Mutualisation de projets et mise à jour des volumes de compensation nécessaires

ZONE DE COMPENSATION Z2

ZAC E LOG'IN 4

PORTER A CONNAISSANCE - DLE

Figure 8 : Nouveau périmètre de la zone de compensation Z2 (contour bleu)

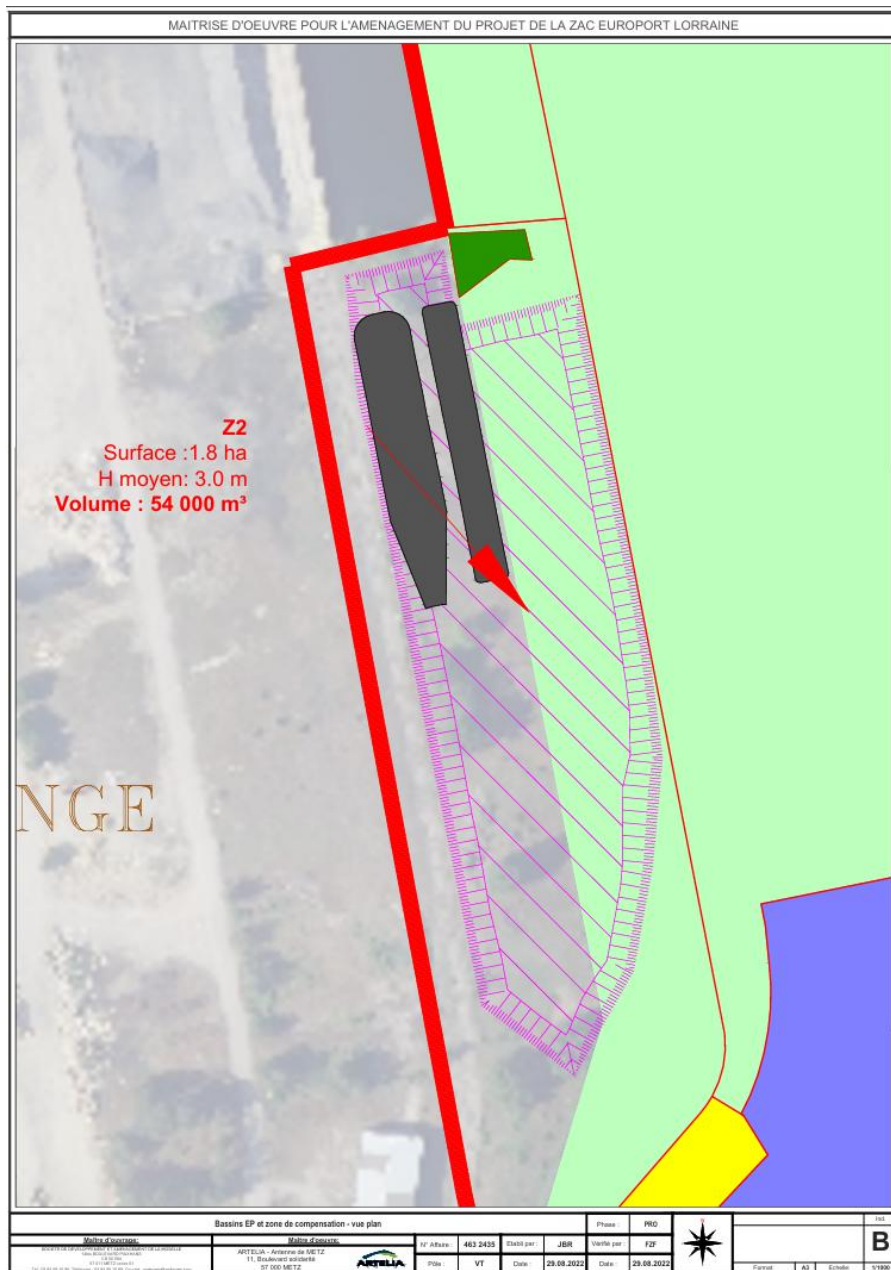
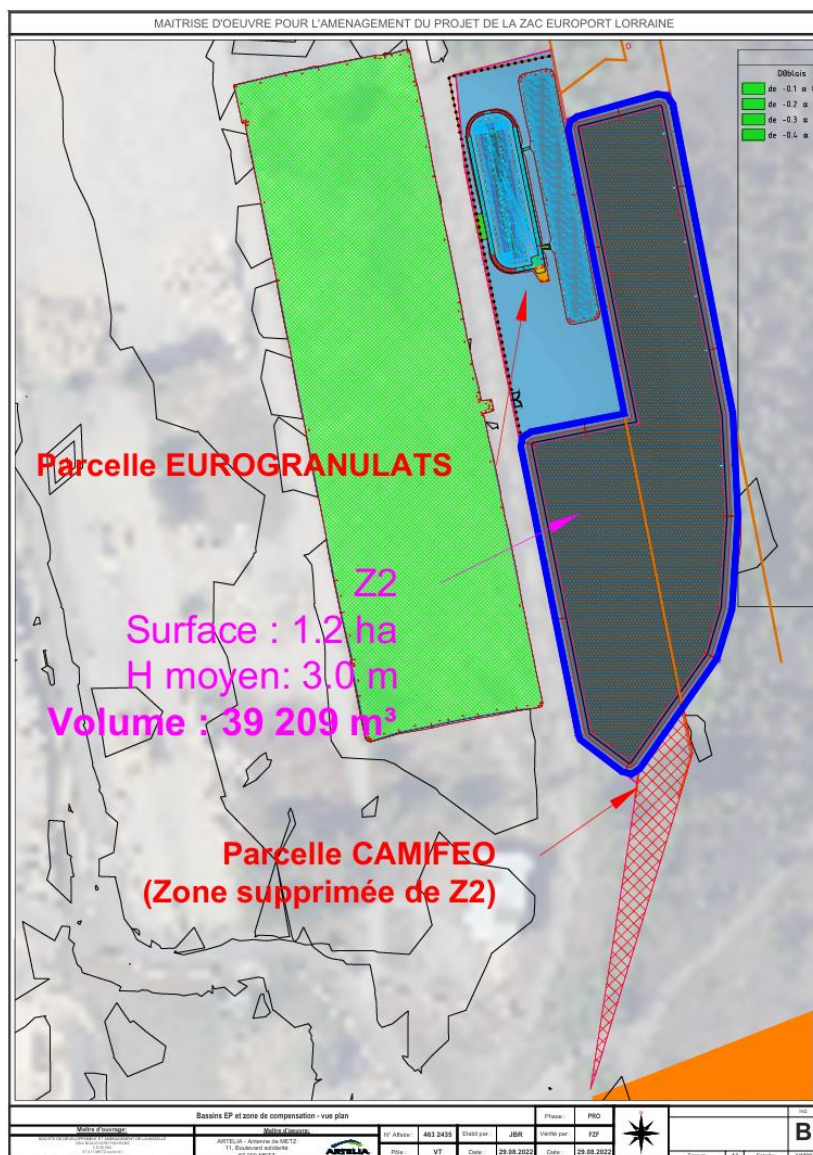
Les évolutions foncières et techniques intervenues depuis l'établissement du DLE ont conduit à une révision du volume compensatoire de la zone Z2. En effet, l'augmentation des dimensions de la parcelle projetée (zone en bleu clair) pour EUROGRANULATS au nord de la zone, ainsi que le retrait d'une partie de la parcelle appartenant à CAMIFEMO (zone hachurée en rouge) au sud, réduisent les surfaces disponibles pour l'aménagement compensatoire.

En conséquence, le volume compensatoire de la zone Z2 est ramené de 54 000 m³ à 39 209 m³, soit une diminution de 14 791 m³.

En intégrant les volumes compensatoires maintenus sur les zones Z1 et Z3, respectivement de 160 000 m³ et 37 500 m³, le volume compensatoire total atteint désormais 236 709 m³.

Malgré cette réduction, le volume global de compensation demeure supérieur aux exigences définies dans le DLE. Il représente un excédent de 25,9 % par rapport au volume minimal requis, contre un excédent initialement prévu de 33 %.
